ГИПРОТРАНССИГНАЛСВЯЗЬ

**УКАЗАНИЯ,
ИНФОРМАЦИОННЫЕ ПИСЬМА**

ВЫПУСК 3

[О проектировании сбрасывающих
стрелок, остряков, башмаков и стрелок
с автоматическим возвращением в ох-
ранный положение. Дополнение к
И-311-07 альбом 1]

Рис.1

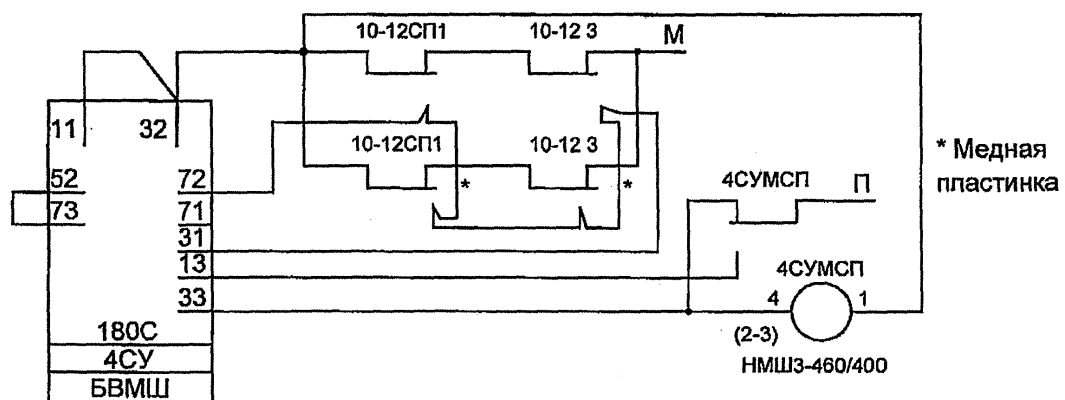
5 Для усиления схемы срабатывания медленнодействующего повторителя путевого реле МСП, участвующего в автовозврате защитного устройства через 180 с или 60 с, в схему срабатывания реле МСП от блока выдержки времени вводятся контакты замыкающего реле 3 секции, в которую входит защитное устройство. (Для спаренных стрелок с автовозвратом вводятся контакты двух реле 3 и двух СП1.)

Схема включения 4СУМСП с использованием блока БВМШ

Рис. 2

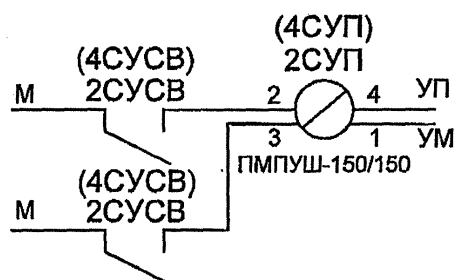
7 Для исключения обвязки питания "УП" и "УМ" через обмотки реле НСУП контакты реле НСУСВ должны быть включены в каждую обмотку реле НСУП на листах 5И1, 6И1, 7И1 (приложения 3,4,6).

Приложение 1
к указанию №1247/1773

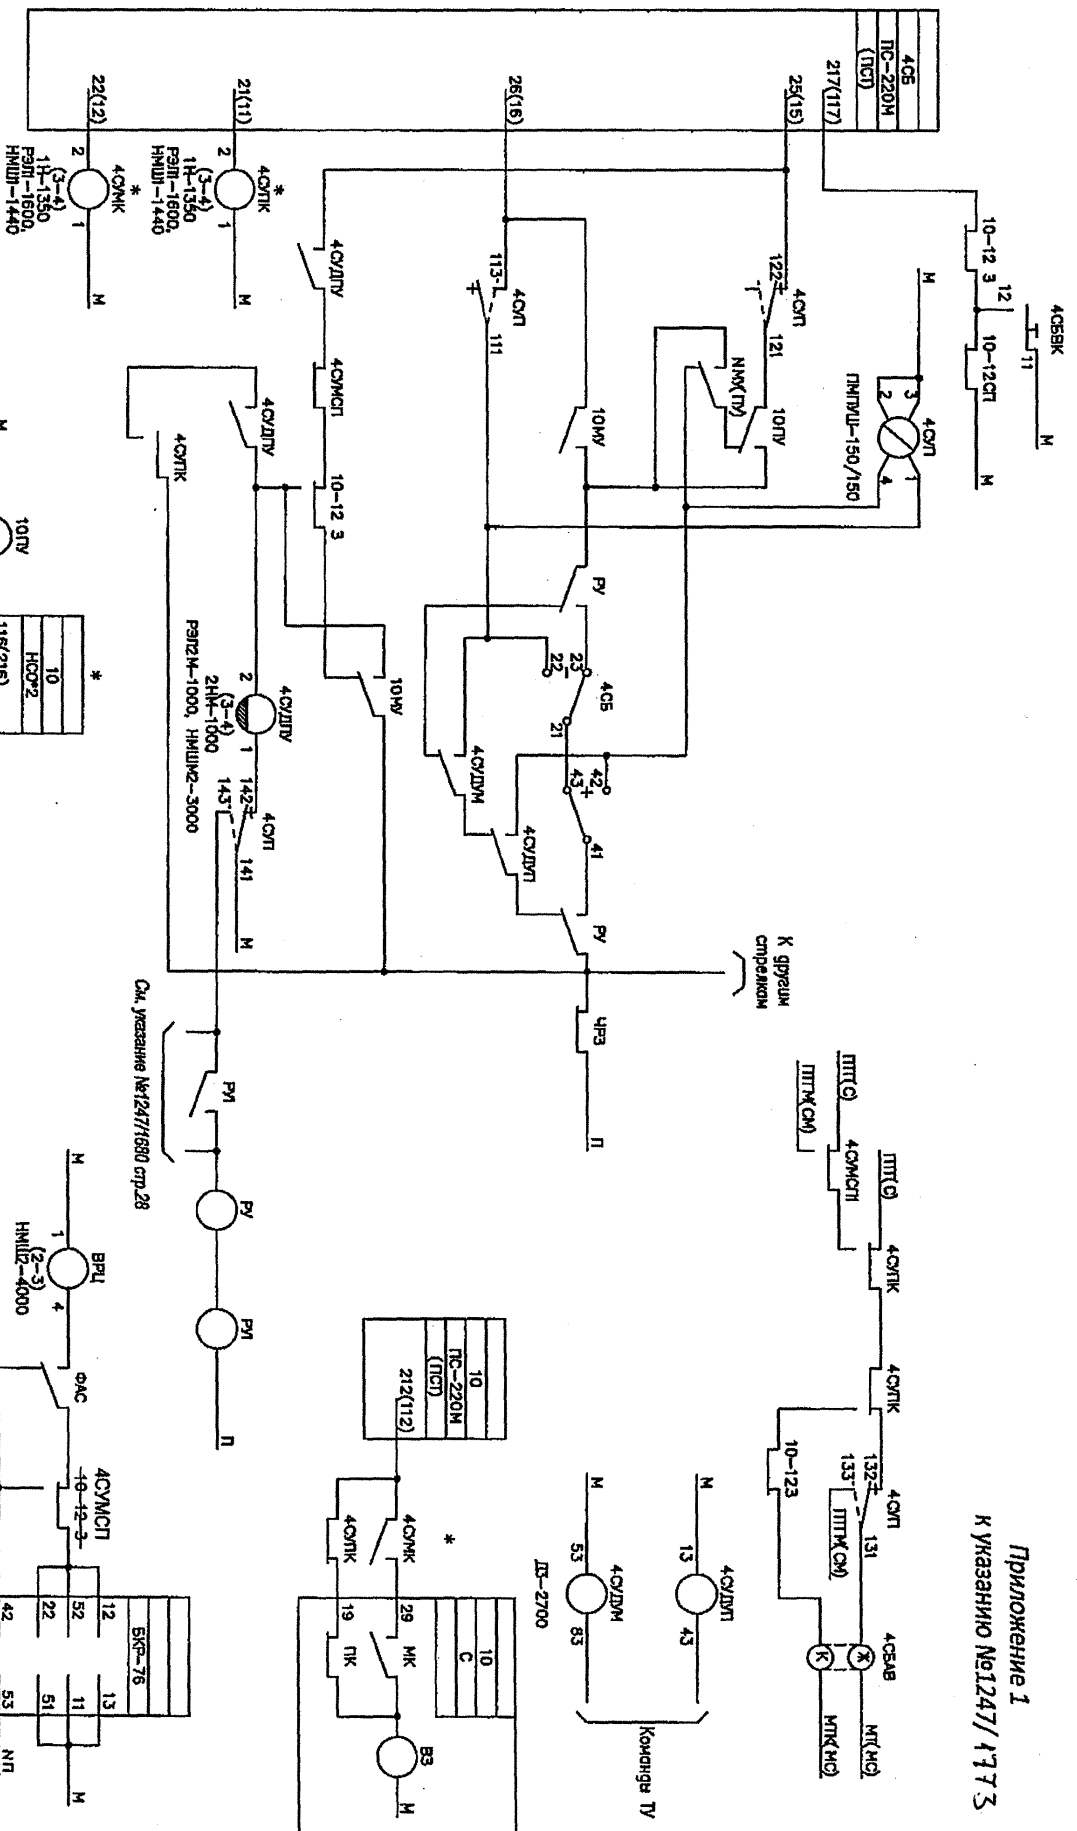
1 Схема разработана с учетом увязки с ДЦ по альбому микропроцессорных ДЦ.
 2 Включение реле 4СМСТ см. рис. 1 указания.
 Схема управления защитным устройством для ЭЦ с маршрутным управлением стрелками с электродеятелями постоянного и переменного тока и управлением от стрелочных коммутаторов (МРЦ-43, МРЦ-9, ТР-66, ТР-47)

Приложение 8
к указанию 1247/1773

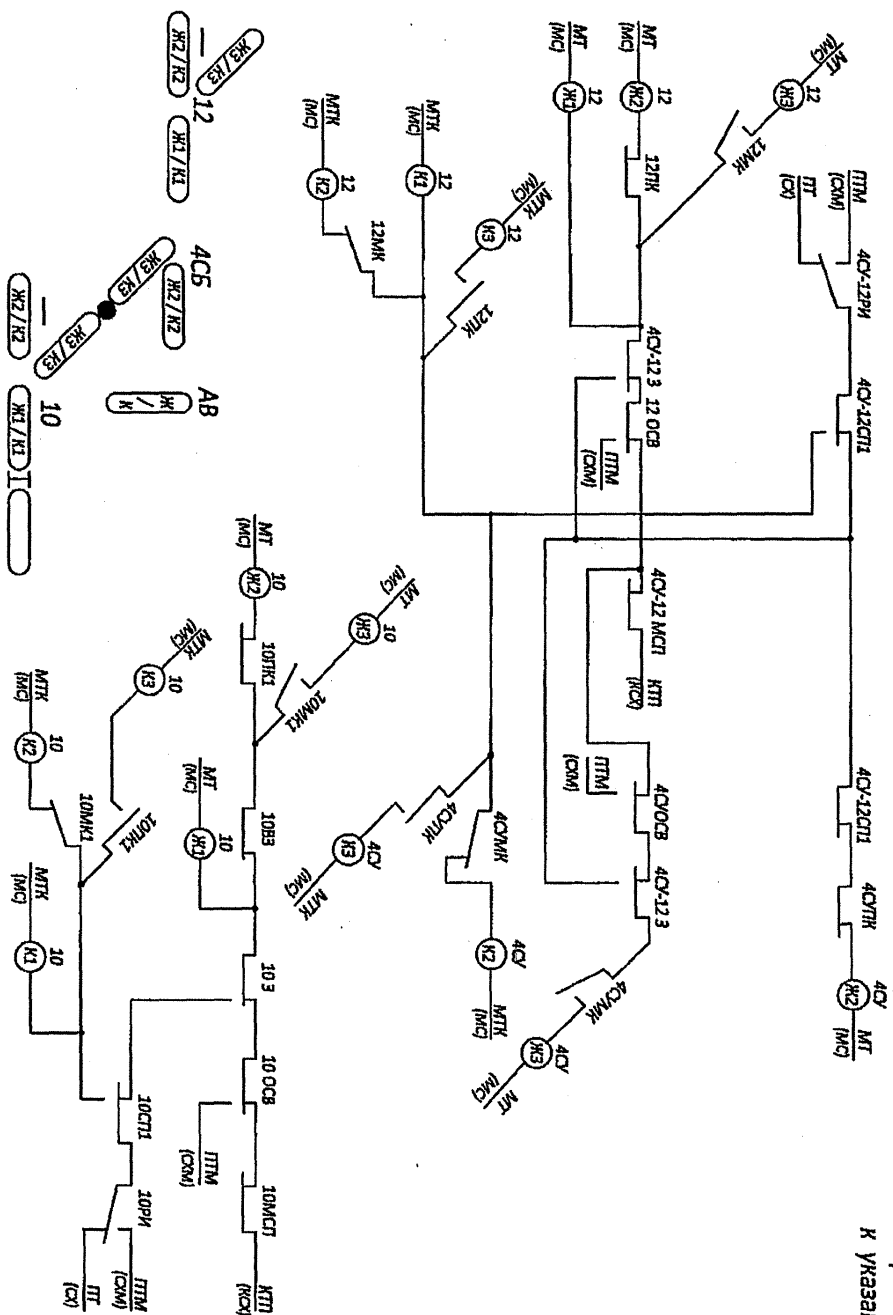
13 Заменяется лист 10И на 10И1 и 10И2, лист 11И на 11И1 и 11И2 (приложения 7 - 10) для индикации, когда по плюсовому положению защитного устройства есть маршруты (например, в тупик и из тупика), привод защитного устройства спарен с другой стрелкой и выделен в отдельную рельсовую цепь и для индикации, когда по плюсовому положению защитного устройства нет маршрутов и его привод находится в одной секции со стрелкой, от случайного выезда на которую он защищает.

Схема включения индикации защитных устройств на табло ДСП для ЭЦ-12-03
(ЭЦ-12-2000, ЭЦ-12-90, ЭЦ-12-83, ЭЦ-12-80)

Изменения к листу 12И

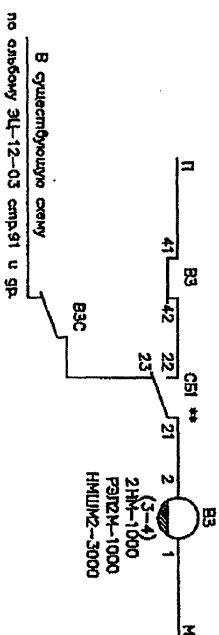
Если по какой-либо причине защитное устройство не вернулось в плюсовое положение, звонит звонок взреза. Дежурному по станции необходимо вернуть защитное устройство в плюсовое положение поворотом стрелочного коммутатора, или кнопкой плюсового положения, или курбелем с последующей установкой пускового комплекта в плюсовое положение.

Включение звонка взреза для стрелок и устройств защиты

Кодирование с питающих концов
Рис. 2

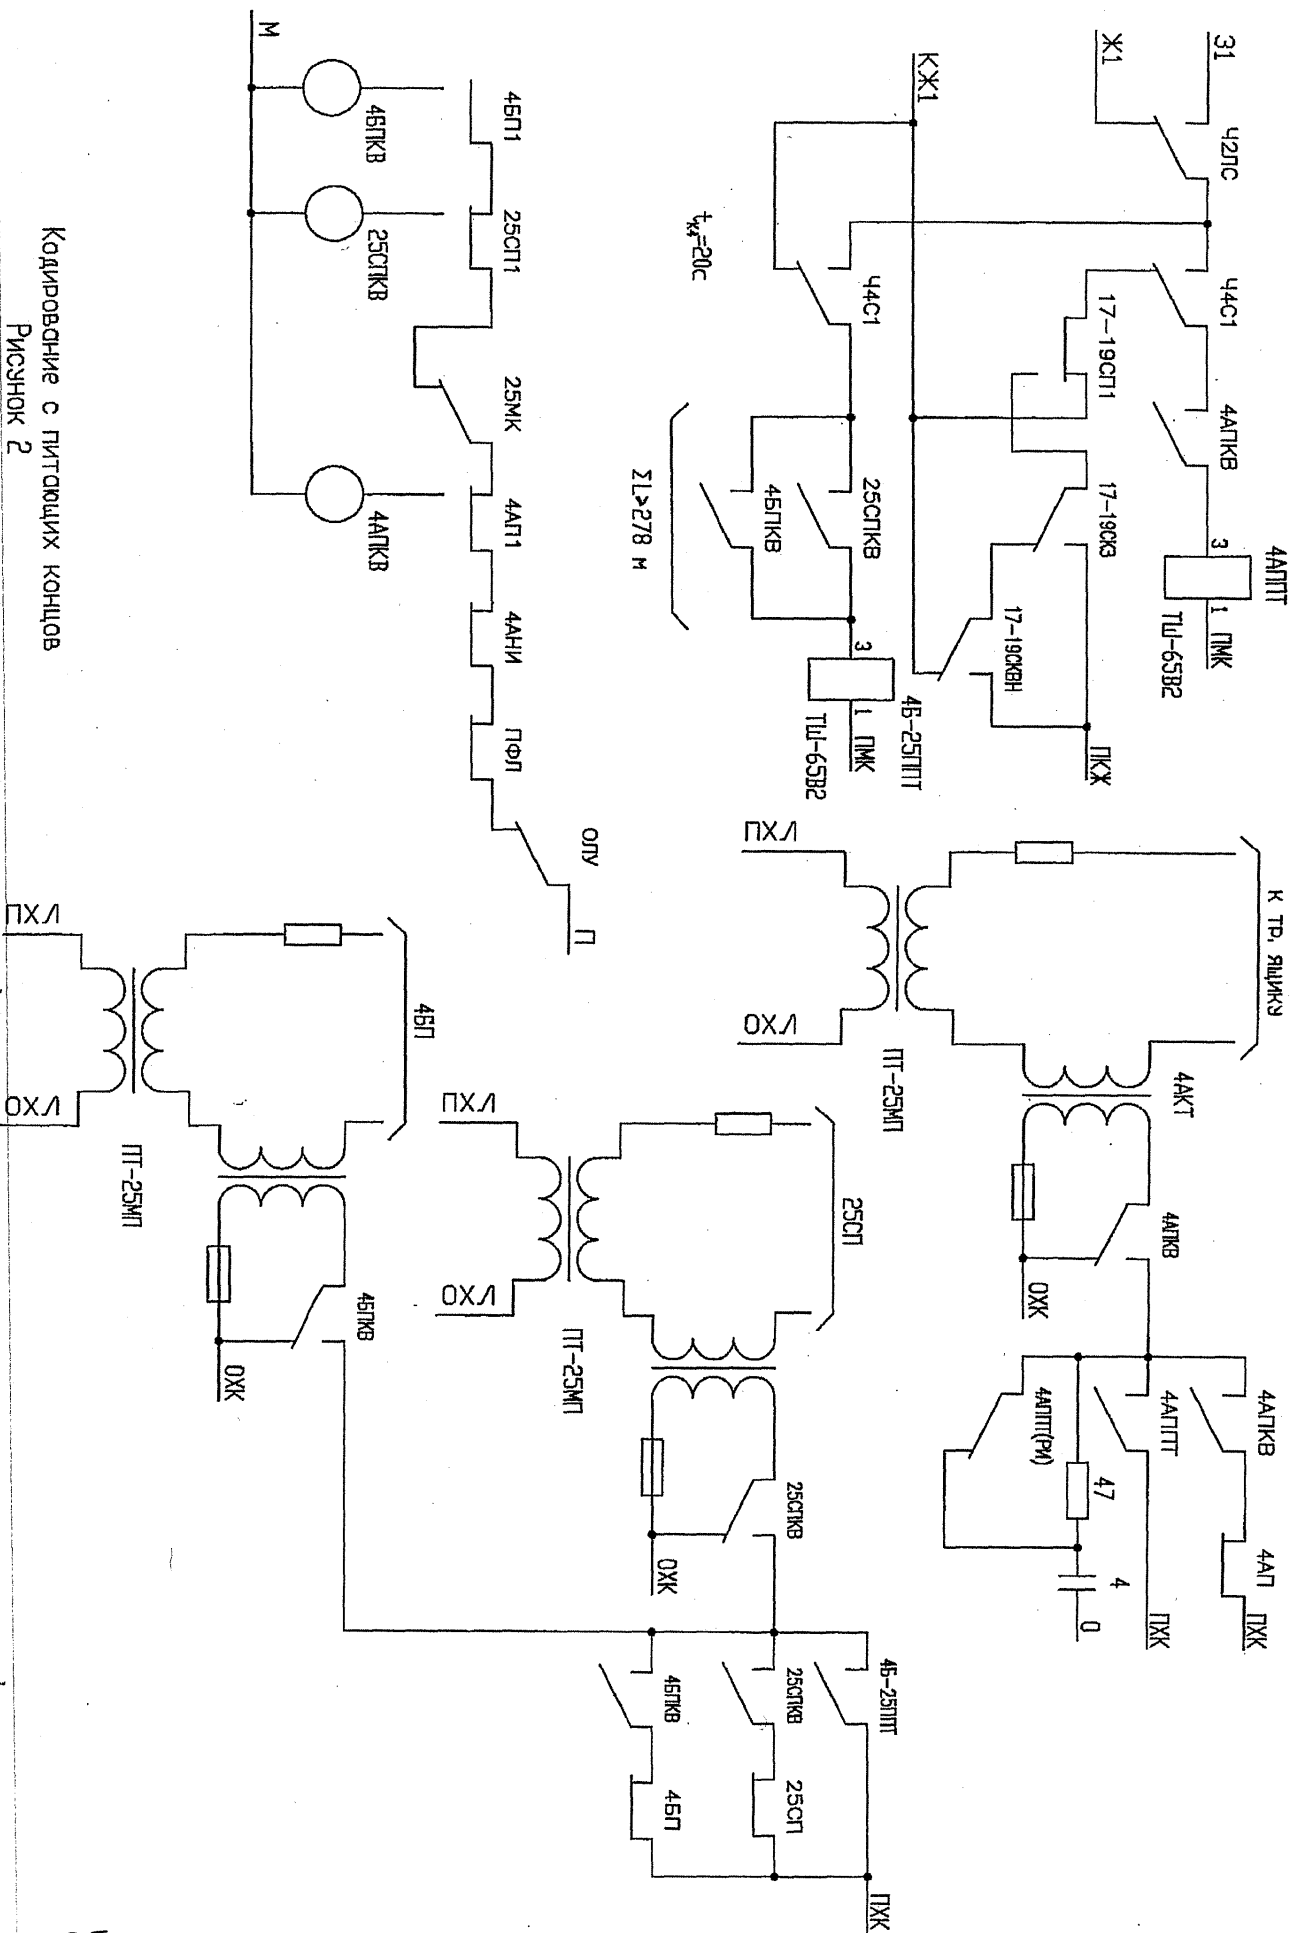
2.2 Рельсовая цепь 4АП кодируется либо кодом «КЖ» либо защитным кодом «ПКЖ» в зависимости от установленного маршрута приема (отправления) по главному пути ШП, а также занятости, стрелочно-путевой секции 17-19 СП (см. рис. 2).

Суммарная длина первых по ходу движения поезда рельсовых цепей, кодируемых кодом «КЖ», определяется скоростью движения по боковому пути 50 км/ч и временем необходимым для смены белого огня на красно-желтый на локомотивном светофоре (15-20 сек) и определяется по формуле

Рис. 3

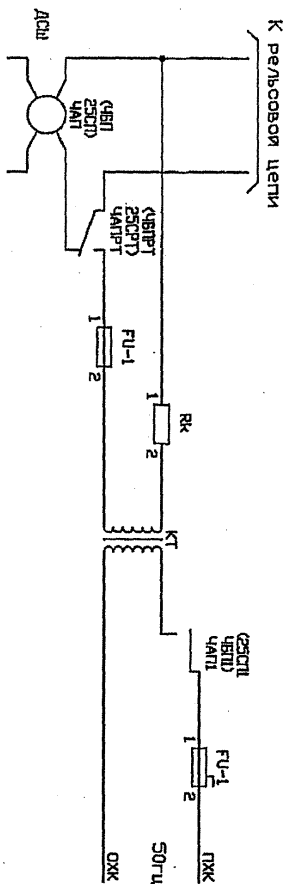
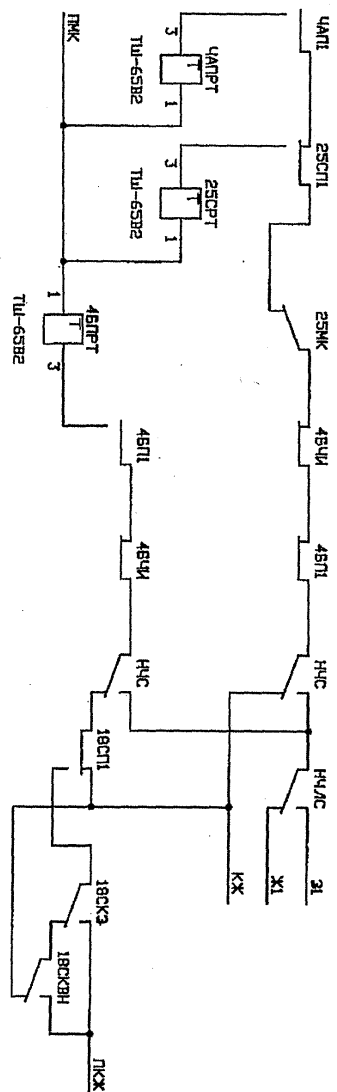
2.3. Те же условия должны выполняться и при движении в нечетном направлении. Схема кодирования в нечетном направлении представлена на рис.3.

Рис. 4

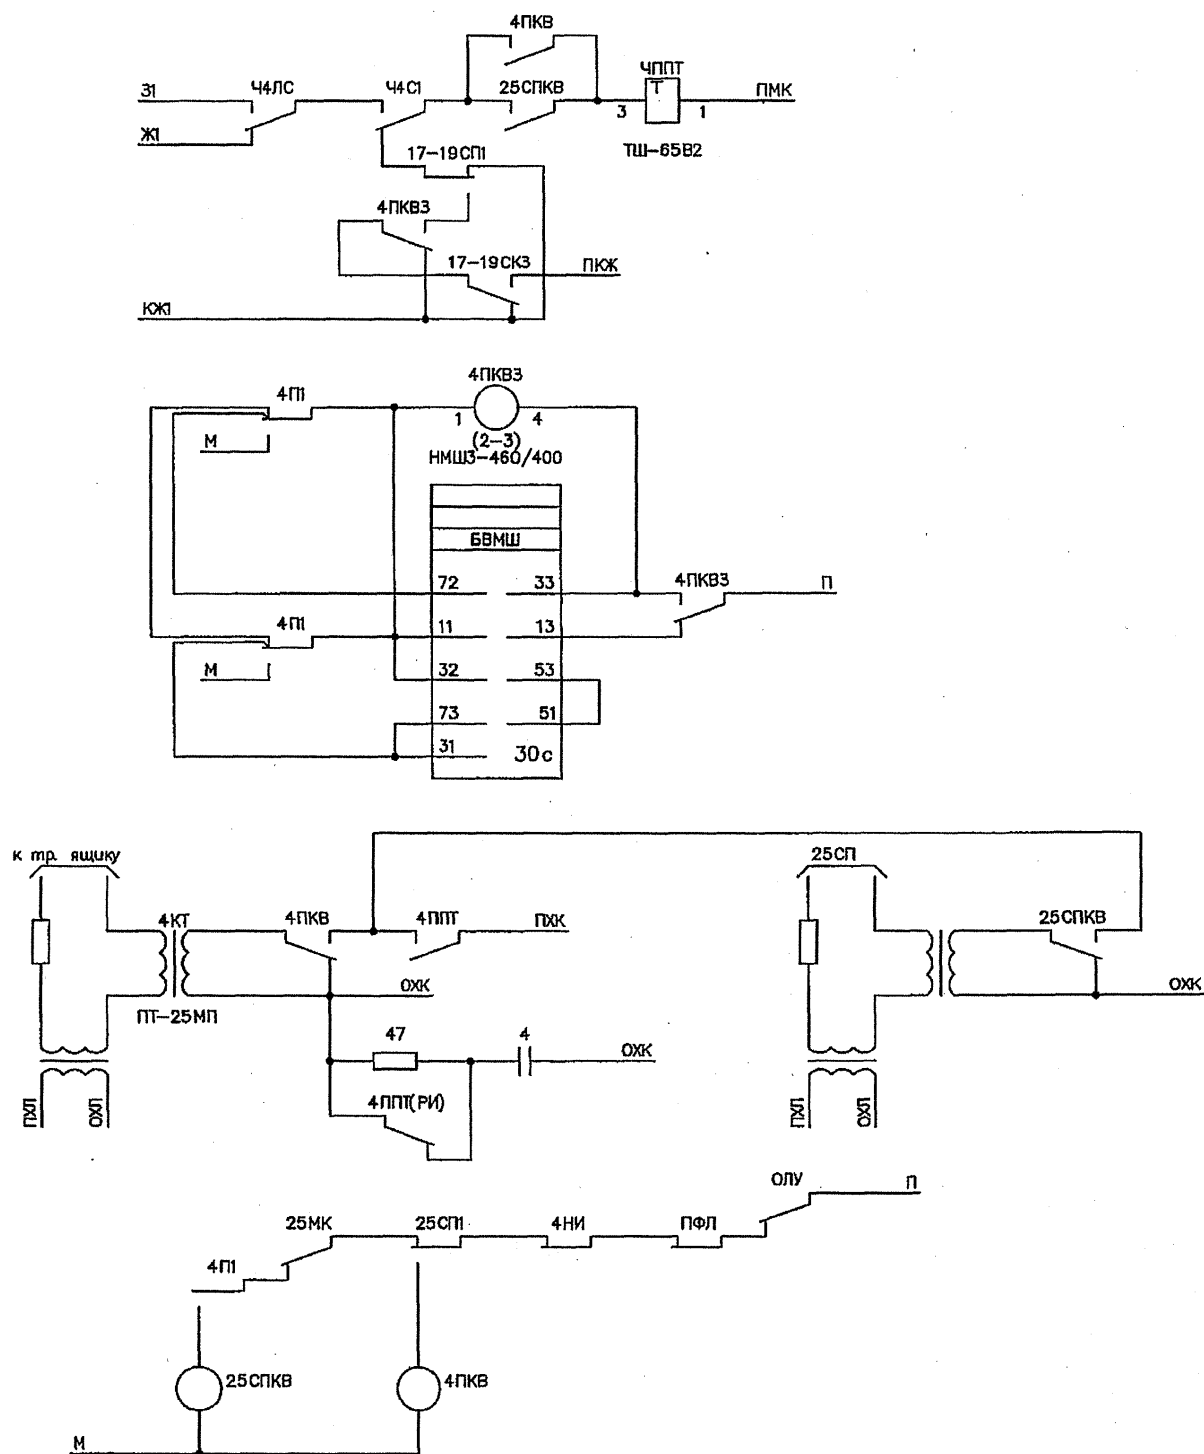
2.4. Для случая, когда первая (первые) по ходу движения поезда рельсовые цепи в нечетном или четном направлении имеют недостаточную длину для восприятия локомотивным дешифратором кода "КЖ" (см. рис.4) следует строить схему кодирования в соответствии с рис. 5 и 6.

Рис.5

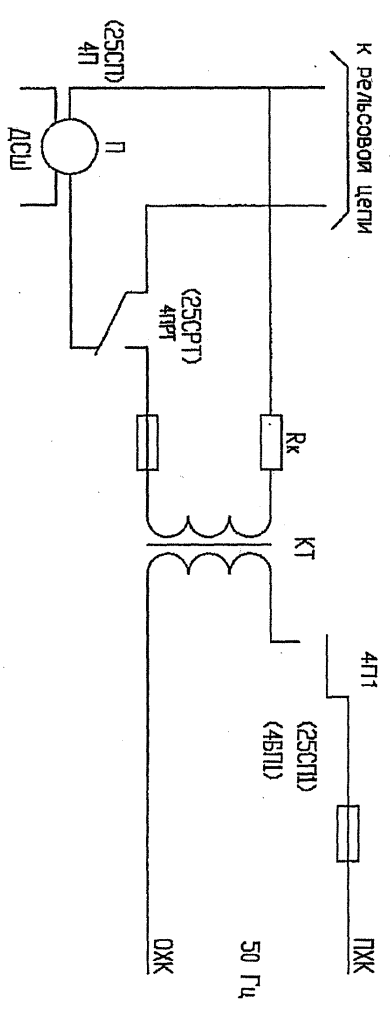
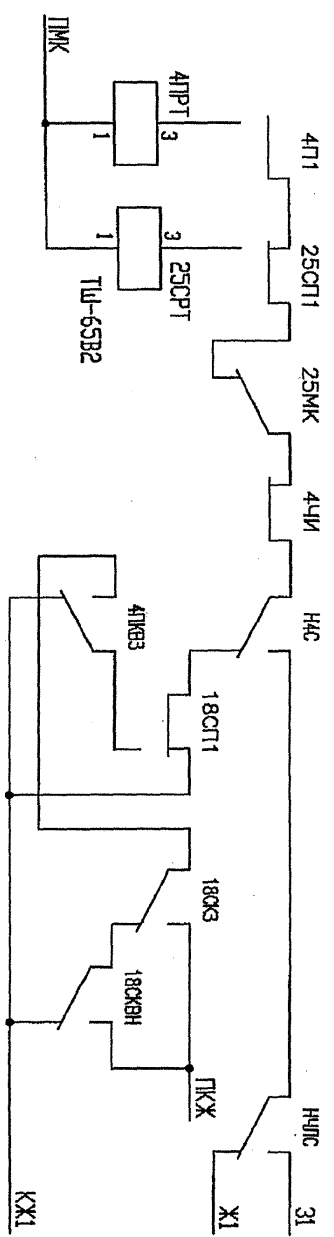
Контакт 4ПКВЗ вводится в схему для того, чтобы обеспечить не менее 30 секунд восприятие локомотивным дешифратором кода "КЖ", если занятие общей с главным путем стрелочно-путевой секции произошло до вступления поезда на боковой путь.
